Gmina Ujazd  
Plac Kościuszki 6  
97-225 Ujazd

Pismo: RI.271.1.1.2012

**O D P O W I E D Ź**  
**na zapytania w sprawie SIWZ**

Dot. Zadanie I Przebudowa części budynku ZS w Osiedlu Niewiadów na  
Przedszkole Samorządowe  
Zadanie II Termomodernizacja Zespołu Szkół w Osiedlu Niewiadów

# odwodnienia

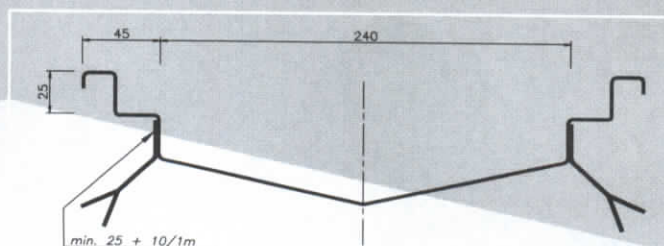
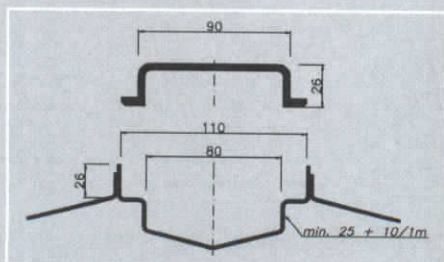
3. W zestawieniu materiałów w części I tom II występuje w oznaczeniu WK-54 Odwodnienie liniowe stal kwasoodporna dł 2,0 m – 2 kpl . Prosimy o podanie większej ilości informacji ułatwiających wycenę ?

1. W zestawieniu materiałów w części I tom II występuje w oznaczeniu WK-54 Odwodnienie liniowe stal kwasoodporna dł 2,0 m – 2 kpl Proszę określić wymiary kanałów (długość, wysokość, szerokość) ; klasę obciążenia rusztów, ilości i sposób realizacji odpływu. Proszę także określić klasę stali: AISI304, AISI316. Prosimy o podanie większej ilości informacji ułatwiających wycenę ?

W celu wyceny w załączeniu kartę informacyjną odwodnienie z rusztem kratowym firmy PEK- MONT wykonana całkowicie z materiałów kwasoodpornych. Zamawiający dopuszcza inną o równoważnych parametrach lub wyższych.
